**Verslag huishoudelijke elektrische installatie op laagspanning en zeer lage spanning****Algemeen:**

Referentie: 008-20260313-05	Datum controle: 13/03/2026
Keurder: 008

Eigenaar: Marchal andre, De Clippel	EAN-code: 541449400001337779
Adres installatie: Diestersteeweg 114, 3293 - Kaggevinne	Nummer teller(s): 1SAG3100749556
Distributienetbeheerder installatie: Fluvius	
Datum uitvoering installatie:	<input checked="" type="checkbox"/> Vóór 01/10/1981 <input type="checkbox"/> Tussen 01/10/1981 en 01/06/2020 <input type="checkbox"/> Vanaf 01/06/2020
Type:	<input checked="" type="checkbox"/> Wooneenheid <input type="checkbox"/> Niet-huishoudelijk <input type="checkbox"/> PV <input type="checkbox"/> Batterij <input type="checkbox"/> Laadpaal

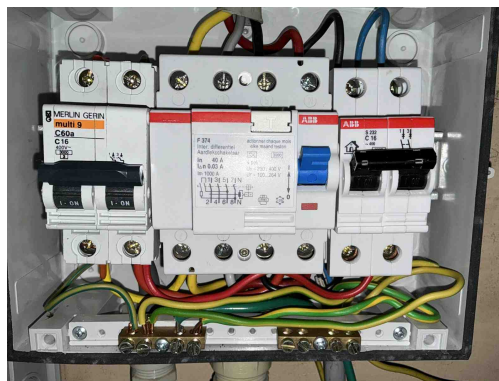
B17 - De voedingsspanning is niet op elk bord vermeld (Boek 1: 3.1.3.3).
Opmerking: Oa bord 1, bord 2

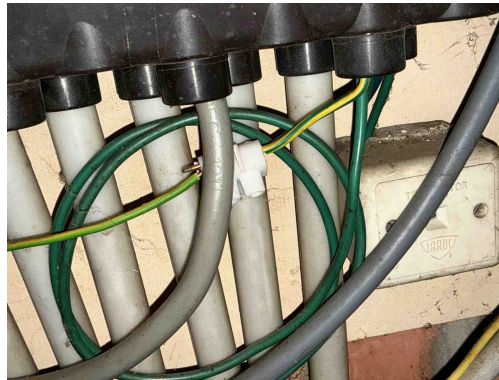
D04 - De hoofddifferentieelstroominrichting is niet verzegelbaar (Boek 1: 4.2.4.3).
Opmerking: Oa bord 1

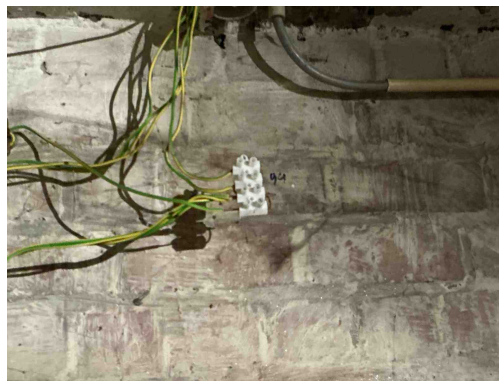
C13 - Onvoldoende bevestiging van de leiding(en) (Boek 1: 5.2.9.5).

Opmerking: Oa garage

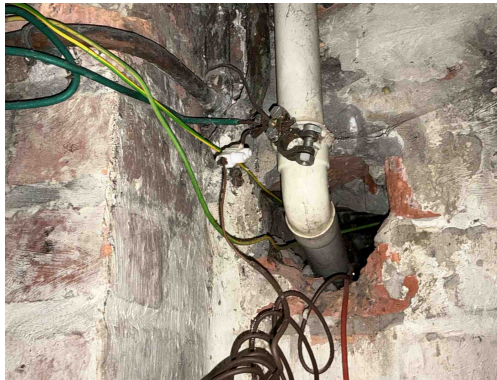
C26 - De verbindingen zijn niet gebeurd in borden, in aftakdozen, aan de klemmen van contactdozen, schakelaars of in de verlichtingstoestellen (Boek 1: 5.2.6.1).

Opmerking: Oa onder bord 2,kelder

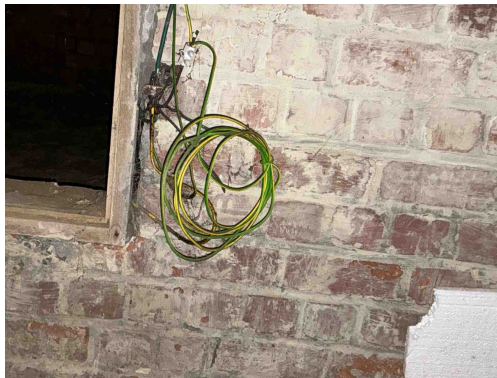
C26 - De verbindingen zijn niet gebeurd in borden, in aftakdozen, aan de klemmen van contactdozen, schakelaars of in de verlichtingstoestellen (Boek 1: 5.2.6.1).

Opmerking: Oa onder bord 2, kelder

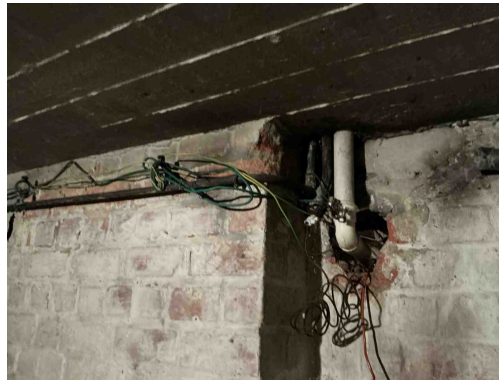
C21 - Het gebruik van geleiders van het type VOB, zonder bijkomende afscherming is niet toegestaan (Boek 1: 5.2.9.6).

Opmerking: Oa onder bord 2, kelder

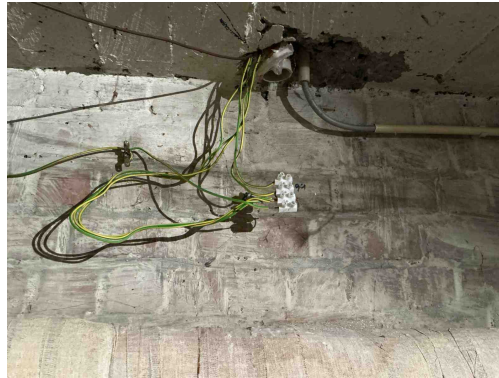
C21 - Het gebruik van geleiders van het type VOB, zonder bijkomende afscherming is niet toegestaan (Boek 1: 5.2.9.6).
Opmerking: Oa onder bord 2, kelder

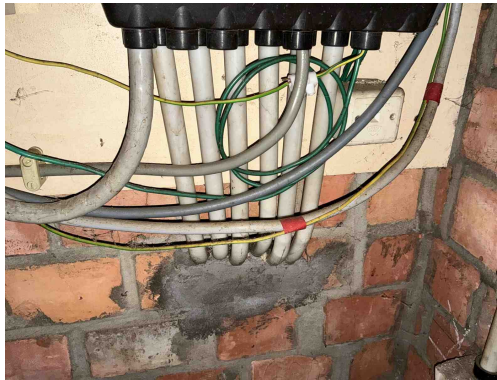
C21 - Het gebruik van geleiders van het type VOB, zonder bijkomende afscherming is niet toegestaan (Boek 1: 5.2.9.6).
Opmerking: Oa onder bord 2, kelder

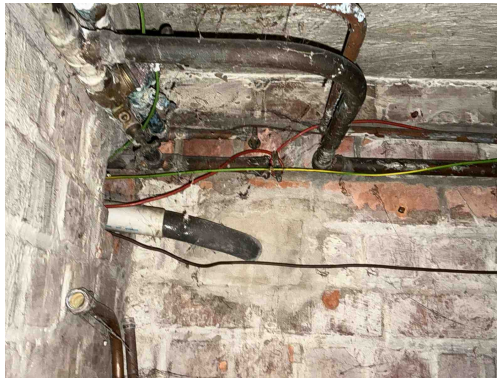
C21 - Het gebruik van geleiders van het type VOB, zonder bijkomende afscherming is niet toegestaan (Boek 1: 5.2.9.6).
Opmerking: Oa onder bord 2, kelder

C13 - Onvoldoende bevestiging van de leiding(en) (Boek 1: 5.2.9.5).
Opmerking: Oa garage

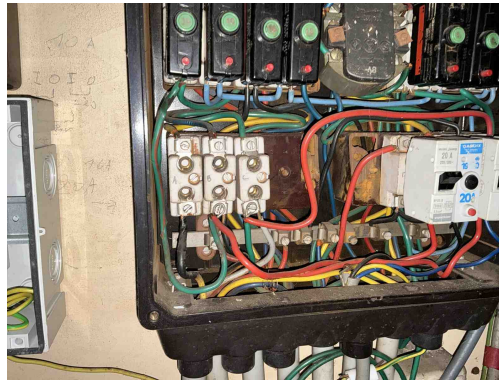
C21 - Het gebruik van geleiders van het type VOB, zonder bijkomende afscherming is niet toegestaan (Boek 1: 5.2.9.6).
Opmerking: Oa onder bord 2, kelder

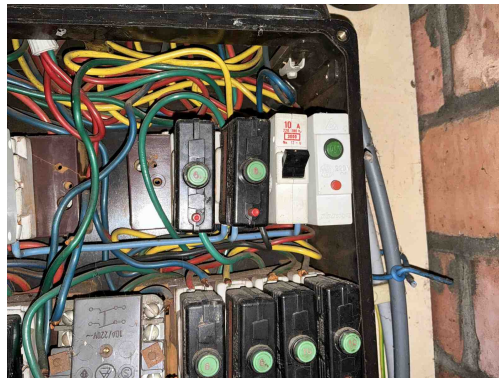
B30 - De houder van de beveiliging in een huishoudelijke ruimte is niet voorzien van aangepaste kalibreerelementen (Boek1: 5.3.5.5).

Opmerking: Oa bord 2

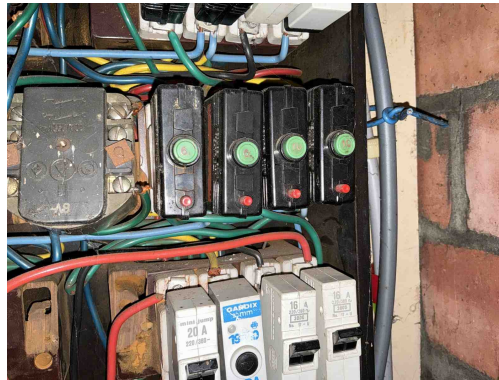
D08 - De nodige markeringen op de beveiligingstoestellen ontbreken of zijn onleesbaar (Boek 1: 5.3.5.5).

Opmerking: Oa bord 2

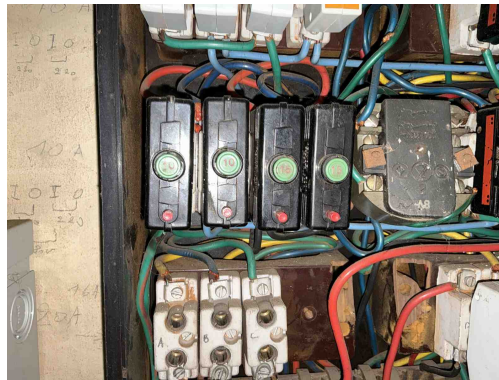
D08 - De nodige markeringen op de beveiligingstoestellen ontbreken of zijn onleesbaar (Boek 1: 5.3.5.5).
Opmerking: Oa bord 2

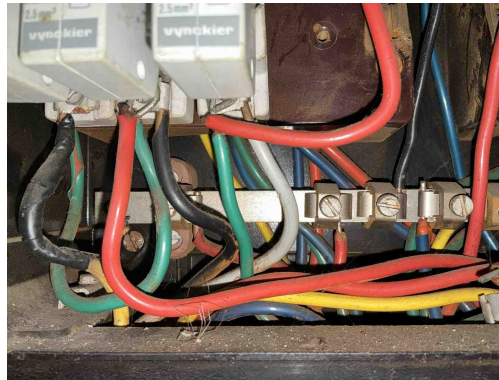
D08 - De nodige markeringen op de beveiligingstoestellen ontbreken of zijn onleesbaar (Boek 1: 5.3.5.5).
Opmerking: Oa bord 2

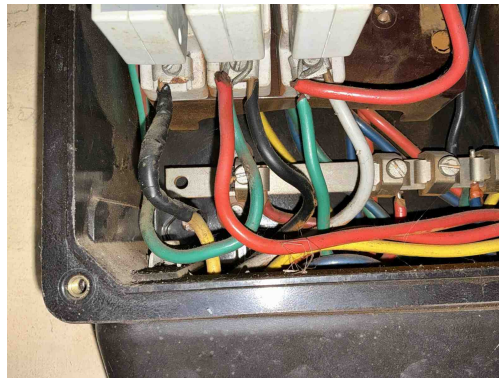
T21 - Het elektrisch materieel is niet geplaatst volgens de voorschriften van de fabrikant/ regels van goed vakmanschap . (Boek 1: 1.4.1.3)

Opmerking: Oa bord 2 meer dan 2 geleiders op 1 aansluitpunt,

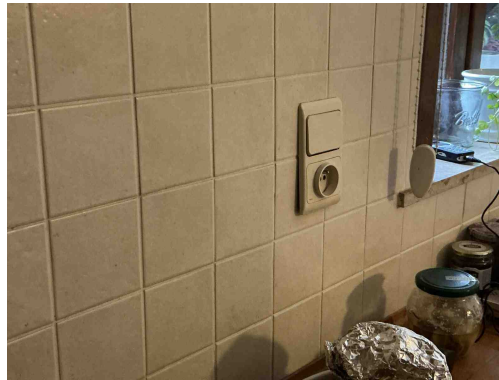
T21 - Het elektrisch materieel is niet geplaatst volgens de voorschriften van de fabrikant/ regels van goed vakmanschap . (Boek 1: 1.4.1.3)

Opmerking: Oa bord 2 meer dan 2 geleiders op 1 aansluitpunt,

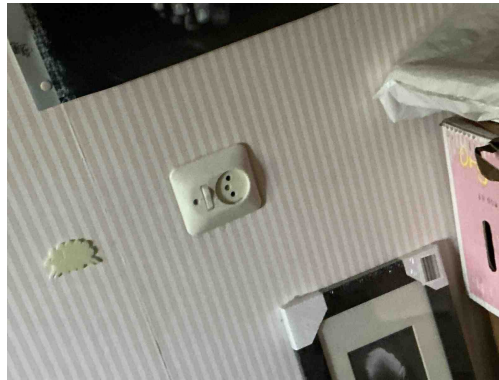
T10 - Bepaalde contactdozen en/of schakelaars zijn niet degelijk bevestigd (Boek 1: 1.4.1.3).
Opmerking: Oa keuken

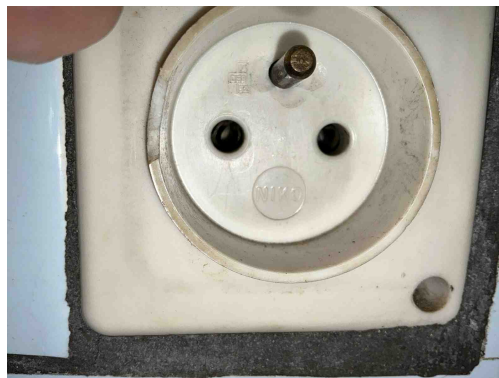
T11 - De contactdozen waarvan de toegekende stroomsterkte maximaal 16A en de toegekende spanning maximaal 250V bedraagt en niet bedoeld zijn voor de voeding van een of meerdere verbruikstoestellen voor een specifiek doel en niet geplaatst zijn in of op schakel- en verdeelborden, beschikken niet of IPXX-D (incl. gemeenschappelijke delen residentieel geheel) (Boek 1: 4.2.2.3/5.3.5.2).

Opmerking: Oa badkamer, slaapkamer 2, slaapkamer 3,...

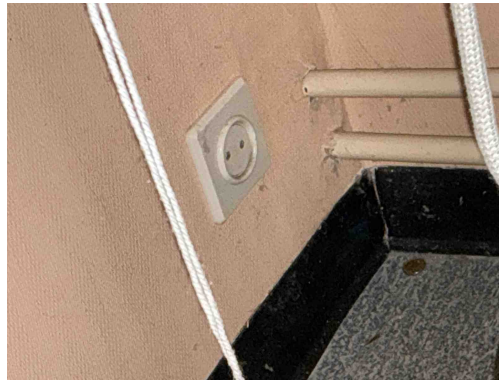
T11 - De contactdozen waarvan de toegekende stroomsterkte maximaal 16A en de toegekende spanning maximaal 250V bedraagt en niet bedoeld zijn voor de voeding van een of meerdere verbruikstoestellen voor een specifiek doel en niet geplaatst zijn in of op schakel- en verdeelborden, beschikken niet of IPXX-D (incl. gemeenschappelijke delen residentieel geheel) (Boek 1: 4.2.2.3/5.3.5.2).

Opmerking: Oa badkamer, slaapkamer 2, slaapkamer 3,...

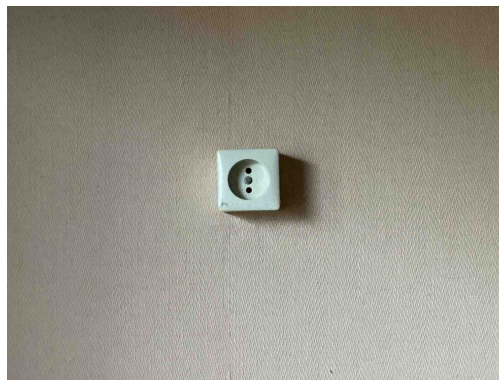
T11 - De contactdozen waarvan de toegekende stroomsterkte maximaal 16A en de toegekende spanning maximaal 250V bedraagt en niet bedoeld zijn voor de voeding van een of meerdere verbruikstoestellen voor een specifiek doel en niet geplaatst zijn in of op schakel- en verdeelborden, beschikken niet of IPXX-D (incl. gemeenschappelijke delen residentieel geheel) (Boek 1: 4.2.2.3/5.3.5.2).

Opmerking: Oa badkamer, slaapkamer 2, slaapkamer 3,...

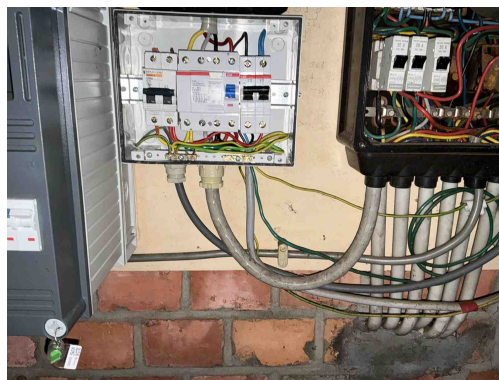
T11 - De contactdozen waarvan de toegekende stroomsterkte maximaal 16A en de toegekende spanning maximaal 250V bedraagt en niet bedoeld zijn voor de voeding van een of meerdere verbruikstoestellen voor een specifiek doel en niet geplaatst zijn in of op schakel- en verdeelborden, beschikken niet of IPXX-D (incl. gemeenschappelijke delen residentieel geheel) (Boek 1: 4.2.2.3/5.3.5.2).

Opmerking: Oa badkamer, slaapkamer 2, slaapkamer 3,...
